Presentazione di osservazioni relative alla procedura di Valutazione di Impatto Ambientale (VIA) – art.24 co.3 D.Lgs.152/2006 e s.m.i.

Progetto definitivo Nodo ferroviario di Novara. I fase del PRG di Novara Boschetto.

Osservazioni relative alla procedura di Valutazione di Impatto Ambientale (VIA)

Progetto definitivo Nodo ferroviario di Novara. I fase del PRG di Novara Boschetto

Figura 3-3: andamento delle concentrazioni di benzene, PM10, NO₂ e CO in funzione della distanza dall'asse autostradale: valutazioni effettuate con il modello di dispersione degli inquinanti in atmosfera ADMS-Urban - località Strà comune di Caldiero, periodo 26 marzo – 24 aprile

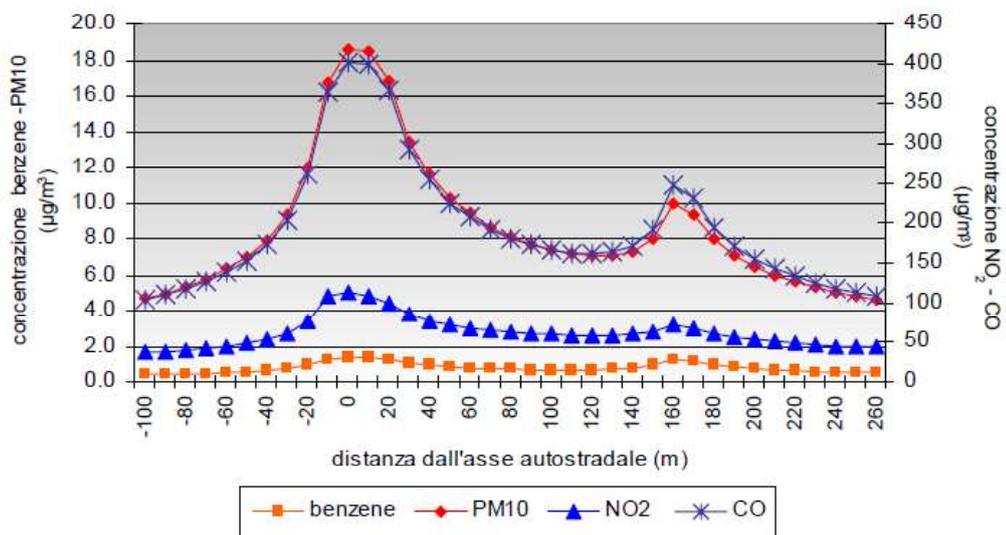
A mero titolo di riferimento si riporta uno studio relativo alla distribuzione degli inquinanti rispetto ad una sorgente di emissione comparabile che evidenzia come la loro concentrazione si mantenga a livelli elevato fino a 100 metri dalla sorgente.

Nel grafico di Figura 3-3 è riportato l'andamento delle concentrazioni dei principali inquinanti a due metri dal suolo, al variare della distanza dall'asse autostradale. La sezione considerata è quella riportata in Figura 3-4, Figura 3-5, Figura 3-6. Le concentrazioni sono massime in corrispondenza dell'autostrada e tendono a diminuire allontanandosi dall'asse autostradale, per poi aumentare di nuovo in corrispondenza della statale 11. Come si può notare anche dall'analisi delle mappe di concentrazione di Figura 3-4, Figura 3-5 e Figura 3-6 le concentrazioni di inquinanti si mantengono elevate anche alla distanza di 100 metri dall'asse stradale: l'NO₂ supera i 50 µg/m³, il benzene 1 µg/m³. Il contributo del traffico autostradale alla concentrazione in aria degli inquinanti è predominante rispetto a quello dovuto alla statale 11 in particolare se si analizza la distribuzione di NO₂ e PM10 maggiormente legati alla presenza al transito di veicoli pesanti.
